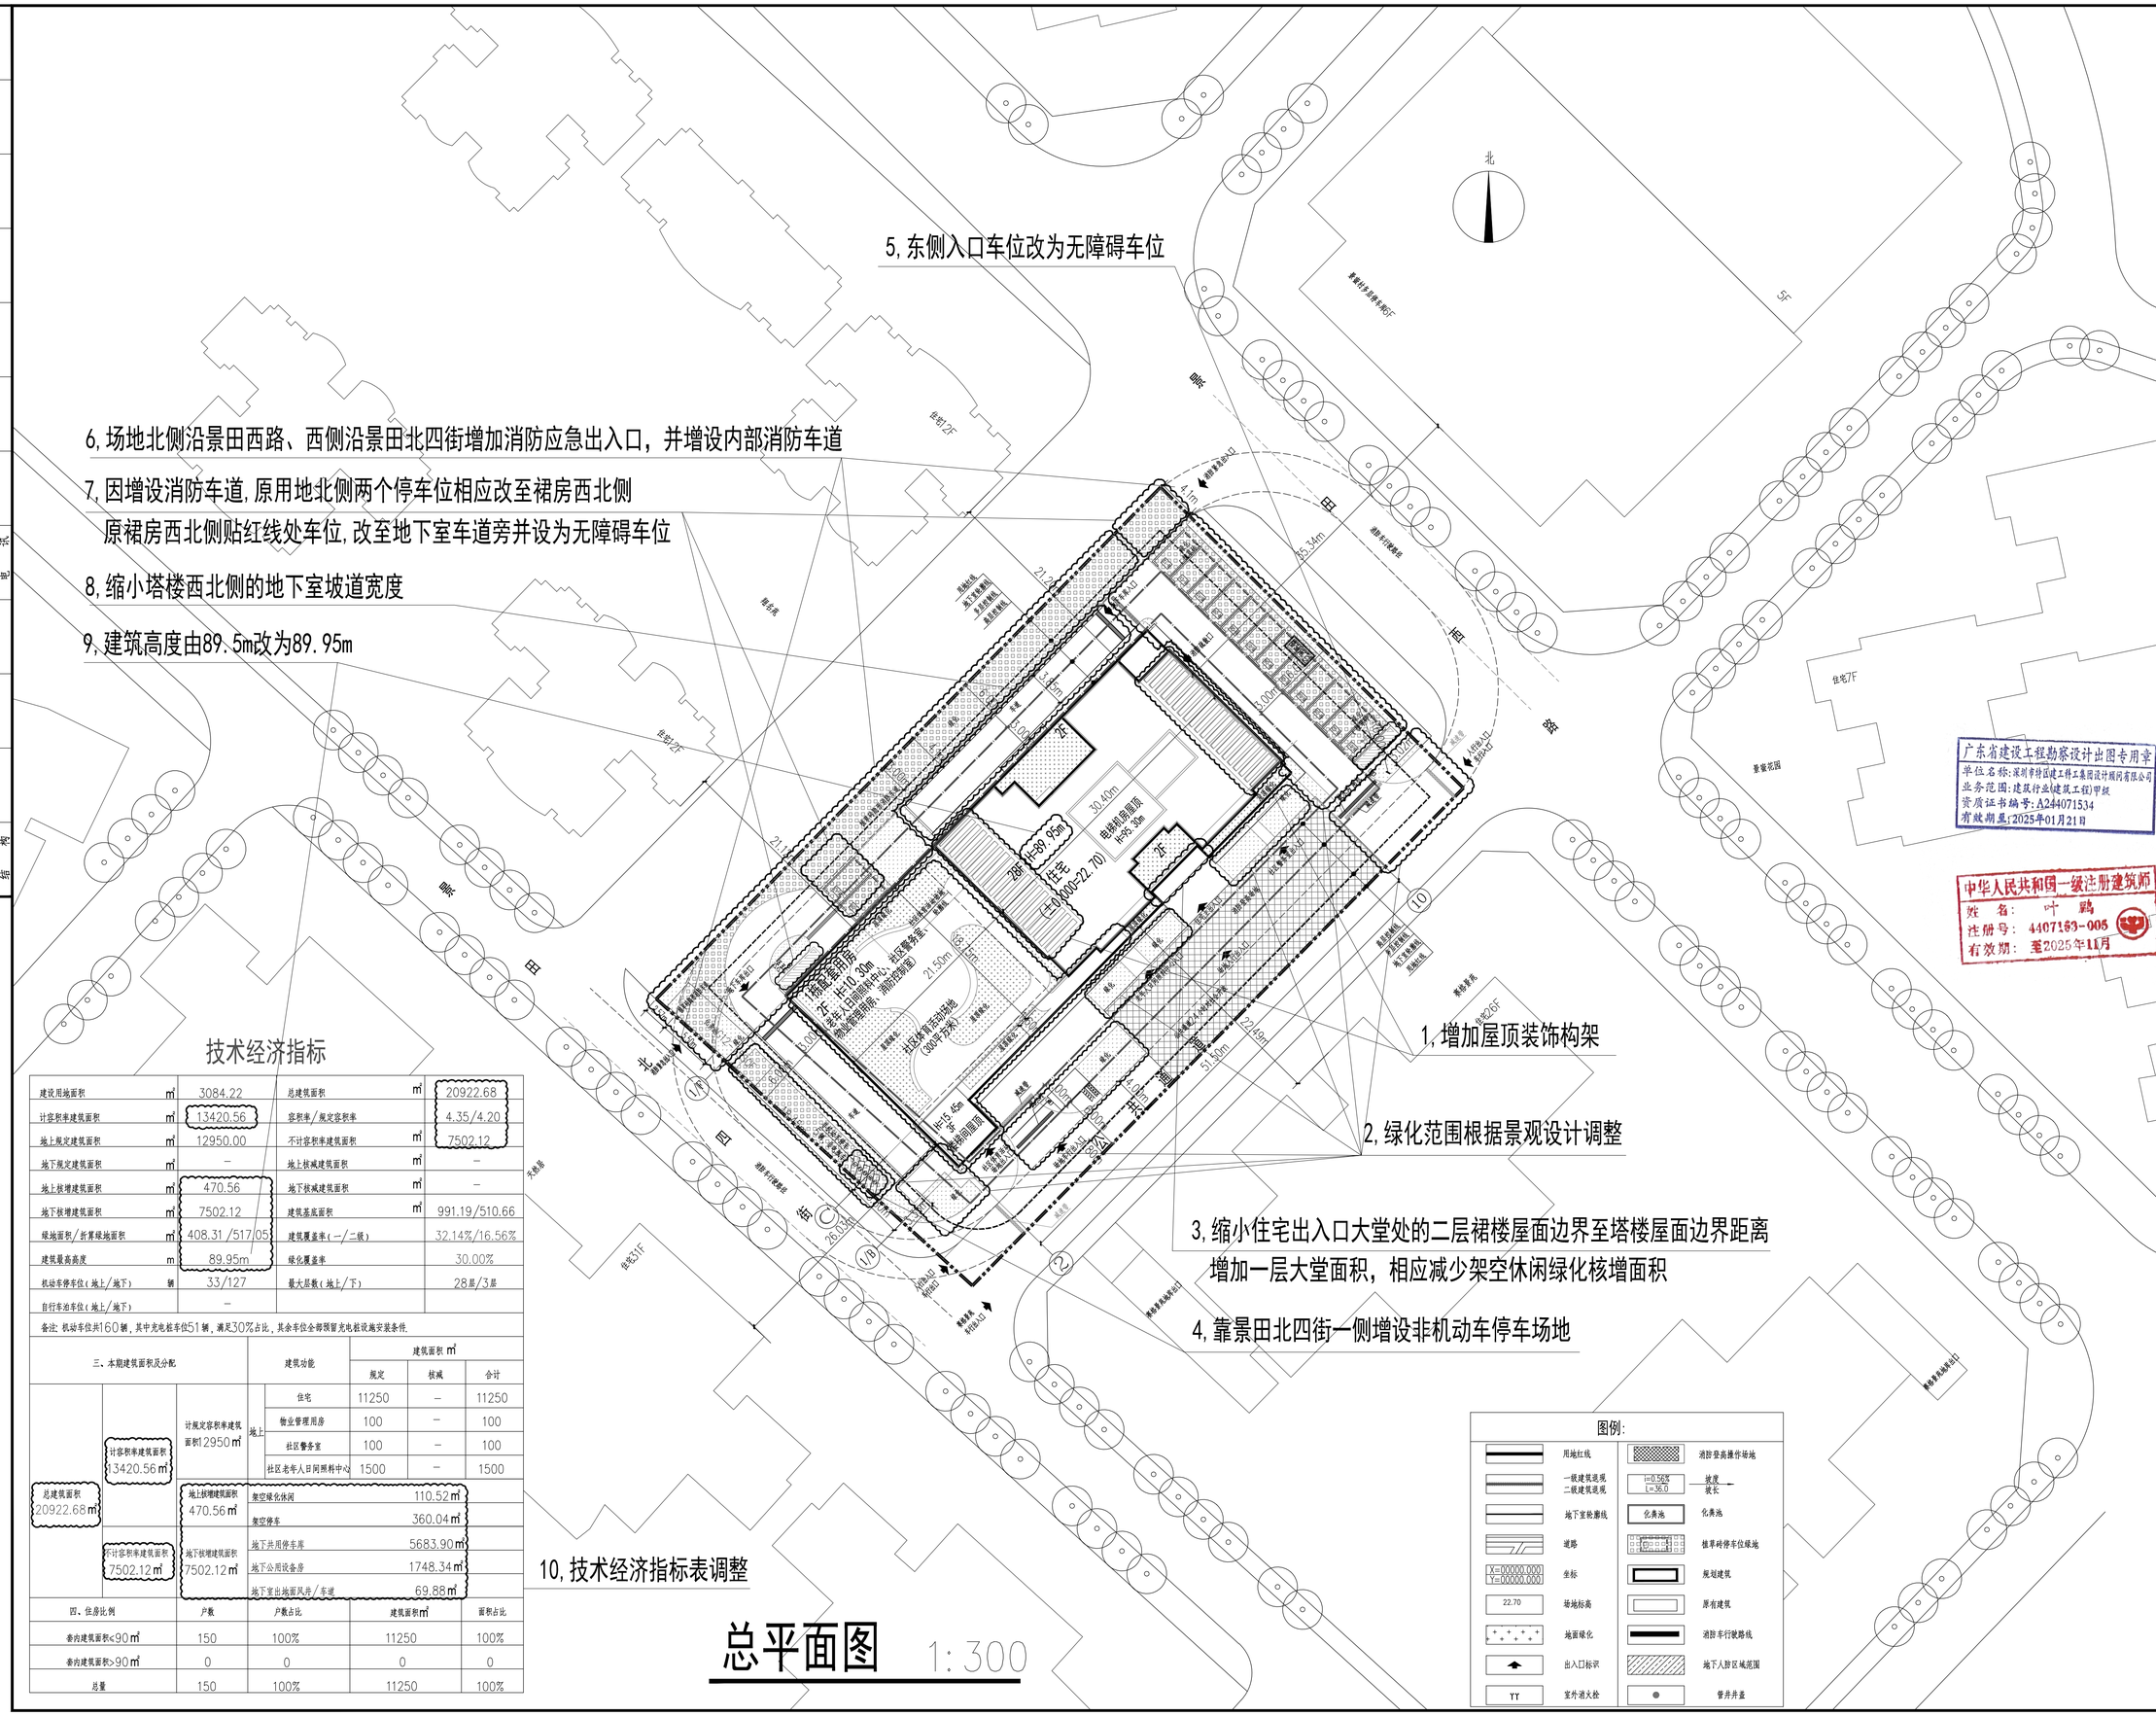
5, 东侧入口车位改为无障碍车位

6, 场地北侧沿景田西路、西侧沿景田北四街增加消防应急出入口，并增设内部消防车道

7, 因增设消防车道, 原用地北侧两个停车位相应改至裙房西北侧
原裙房西北侧贴红线处车位, 改至地下室车道旁并设为无障碍车位

8, 缩小塔楼西北侧的地下室坡道宽度

9, 建筑高度由89.5m改为89.95m

1, 增加屋顶装饰构架

2, 绿化范围根据景观设计调整

3, 缩小住宅出入口大堂处的二层裙楼屋面边界至塔楼屋面边界距离
增加一层大堂面积，相应减少架空休闲绿化核增面积

4, 靠景田北四街一侧增设非机动车停车场地

10, 技术经济指标表调整
